**東海第二発電所
設計及び工事計画変更認可申請
火災防護審査基準改正に伴う火災感知の
種別及び配置の変更**

**第1185回審査会合（2023年9月19日）における
指摘事項への回答**

2023年10月6日
日本原子力発電株式会社

図5-1 屋外開放の火災区域・火災区画の監視範囲例（海水ポンプ室）

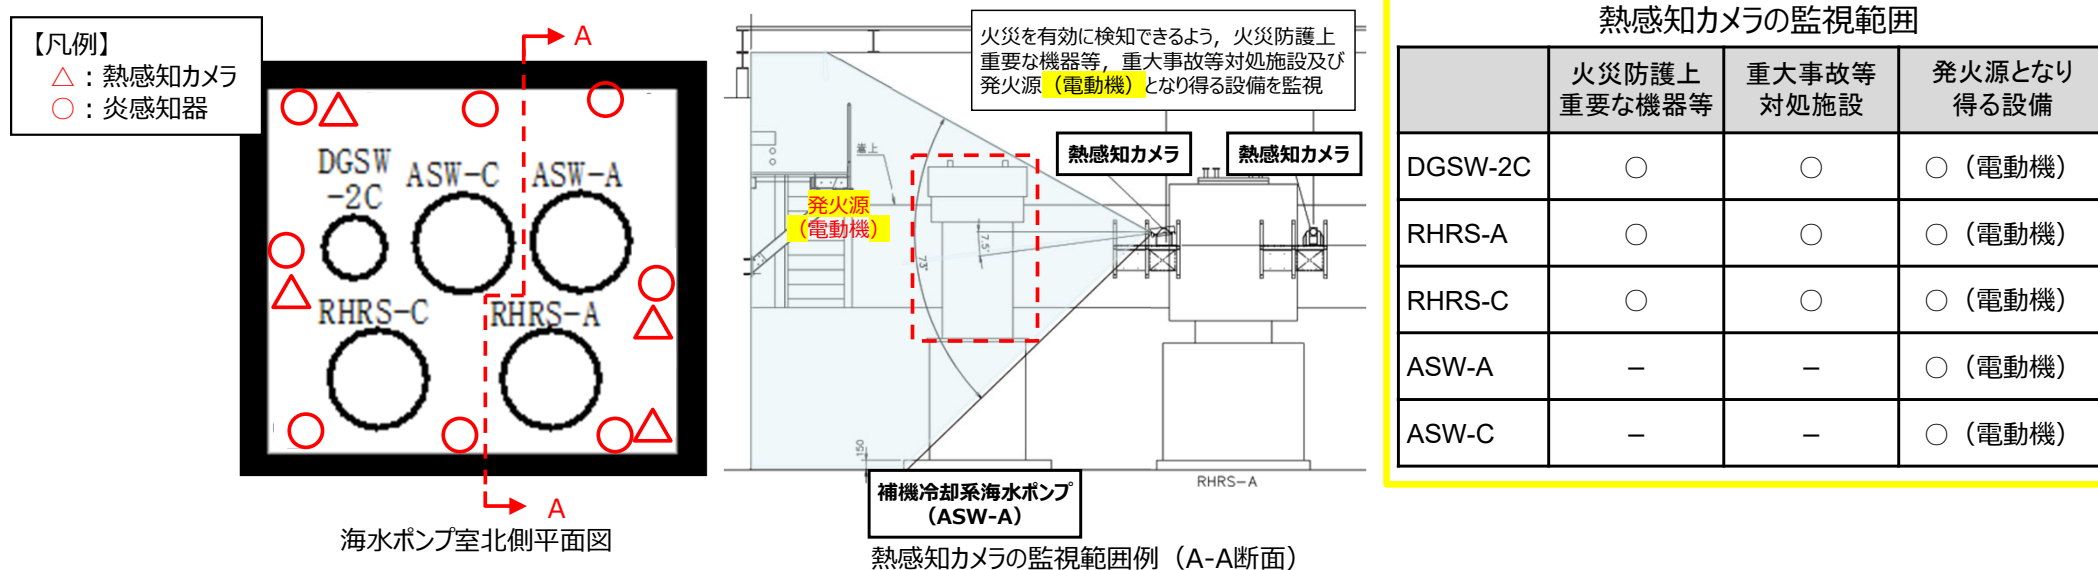
屋外開放の火災区域・火災区画の監視範囲が明確になるよう資料を修正すること。また、基本設計方針にも反映すること。

- 屋外開放の火災区域・火災区画の監視範囲の明確化について以下に示す。
 - 屋外開放の火災区域・火災区画は、火災を有効に感知するために熱感知カメラと非アナログ式の炎感知器を火災防護上重要な機器等、重大事故等対処施設及び発火源となり得る設備を監視できるように設置する設計とする。
 - 屋外開放の火災区域・火災区画の監視範囲例（海水ポンプ室）を図5-1に、基本設計方針の見直し案を表5-1に示す。

図6-1 原子炉建屋原子炉棟6階（オペレーティングフロア）

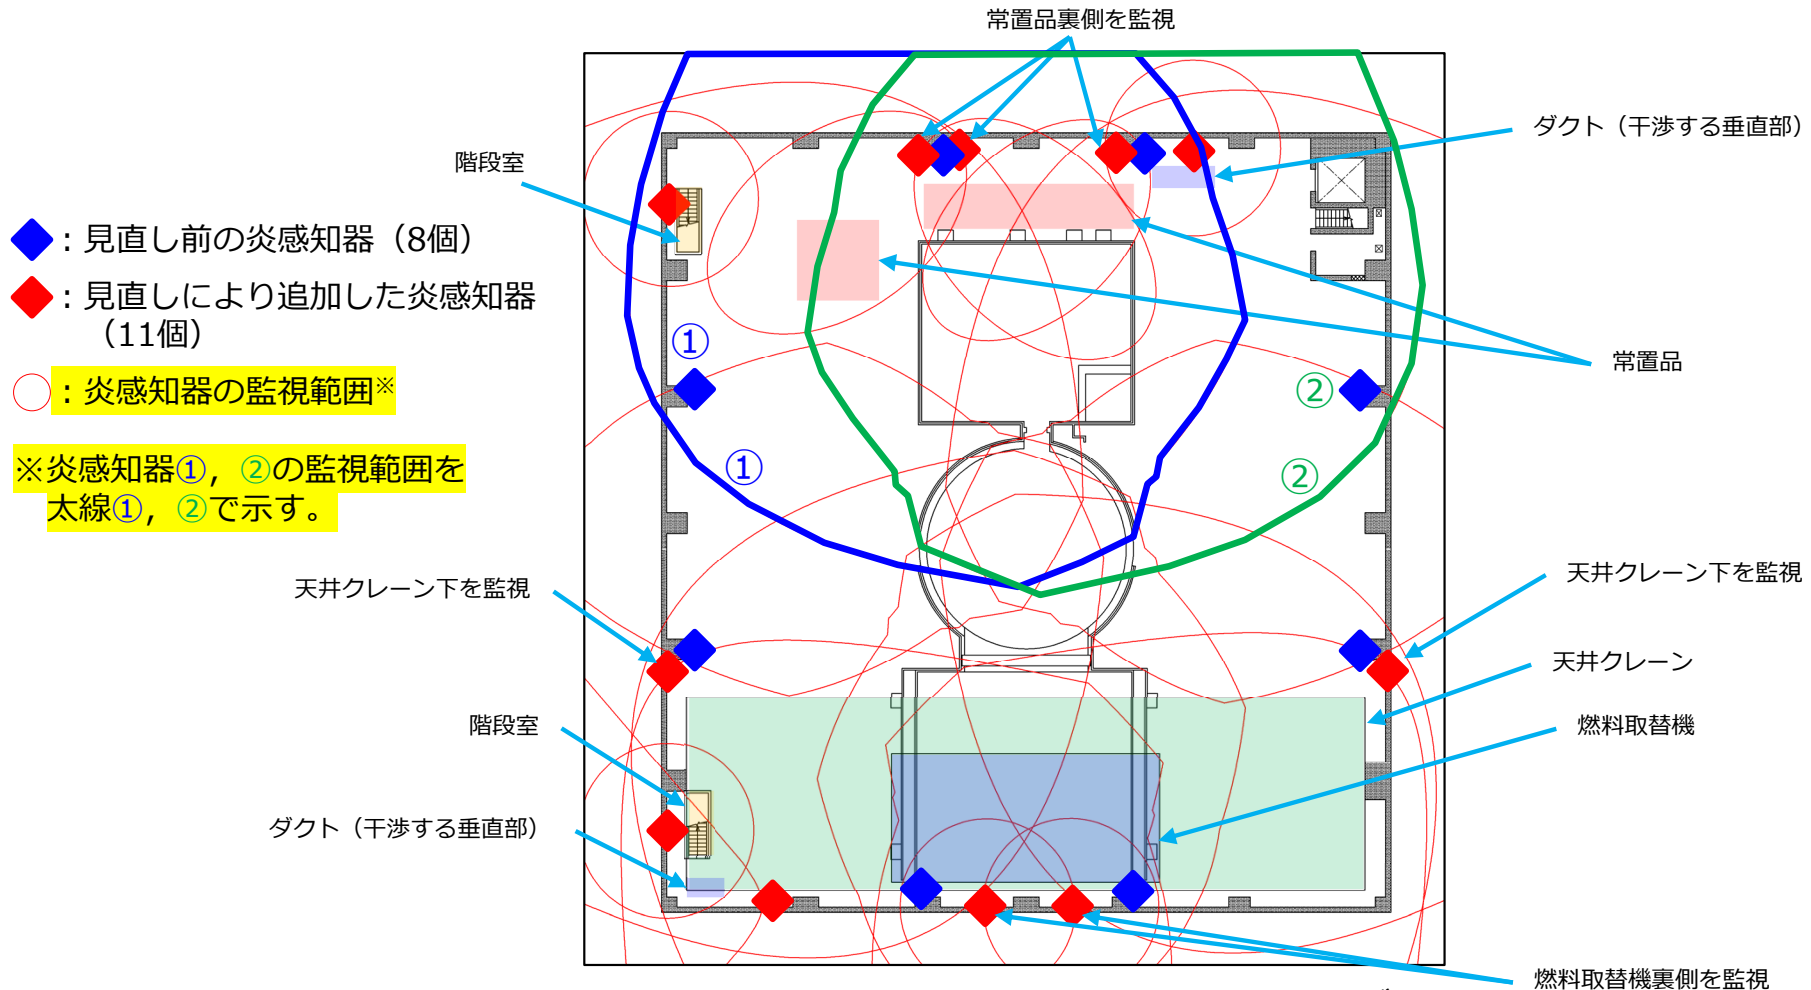
原子炉建屋原子炉棟6階（オペレーティングフロア）及び使用済燃料乾式貯蔵建屋の非アナログ式炎感知器について、天井クレーン等により死角がないよう配置されているかを確認し、現設計の妥当性について説明すること。

- 原子炉建屋原子炉棟6階（オペレーティングフロア）の炎感知器の個数の変更について以下に示す。
 - 原子炉建屋原子炉棟6階（オペレーティングフロア）は、天井が高く（取付面高さ8m以上）大空間となっており、熱感知器による感知は困難であることから、炎感知器を設置する設計としている。
 - 第1185回審査会合では、炎感知器を4方位に各2個ずつ合計8個を設置する説明であったが、天井クレーン、燃料取替機、ダクト、階段室、常置品の配置を考慮しても網羅的に監視できるか指摘を受け、改めて炎感知器の監視範囲を確認した結果を踏まえ個数を見直し、図6-1に示すとおり合計19個とした。

図7-1 主蒸気管トンネル室

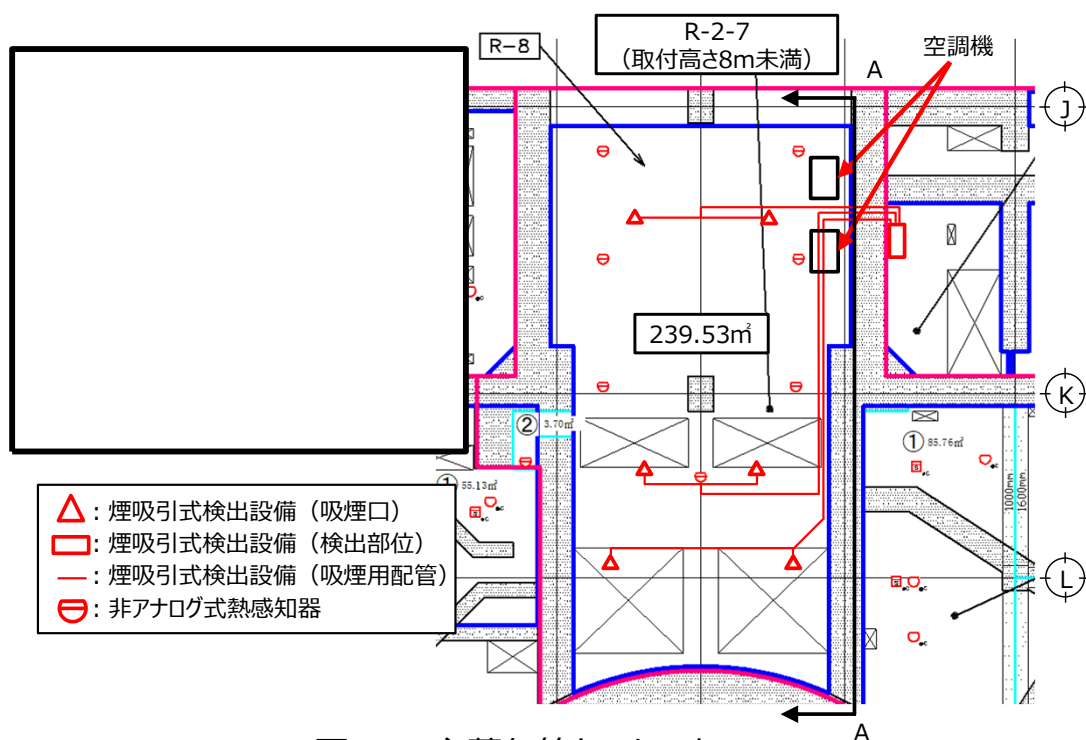
主蒸気管トンネル室の煙吸引式感知設備の吸煙口の配置場所が感知能力上問題ないことを技術的に説明すること。

- 主蒸気管トンネル室に設置するアナログ式煙吸引式検出設備の吸煙口の配置場所が感知能力上問題ないことを以下に示す。
 - 主蒸気管トンネル室は放射線量が高い場所であるため、アナログ式の火災感知器の検出部位が放射線の影響により損傷し、火災感知器が故障することが想定される。このため、放射線の影響を受けないよう検出部位を当該室外に配置するアナログ式煙吸引式検出設備を設置する設計としている(図7-1)。
 - 主蒸気管トンネル室に設置するアナログ式煙吸引式検出設備は、火災報知設備の感知器及び発信機に係る技術上の規格を定める省令に基づく実証試験により光電式スポット型感知器(煙感知器)と同等の感知性能を有していることを確認している。
 - 主蒸気管トンネル室には6個の吸煙口を設置しているが、常に空調機により空気の流れが生じており、更に吸煙口から空気を吸引する原理であることから、当該トンネル室内で火災が発生した場合、煙が吸煙口に到達するため、火災の感知能力に問題はないと考える(図7-2, 図7-3)。
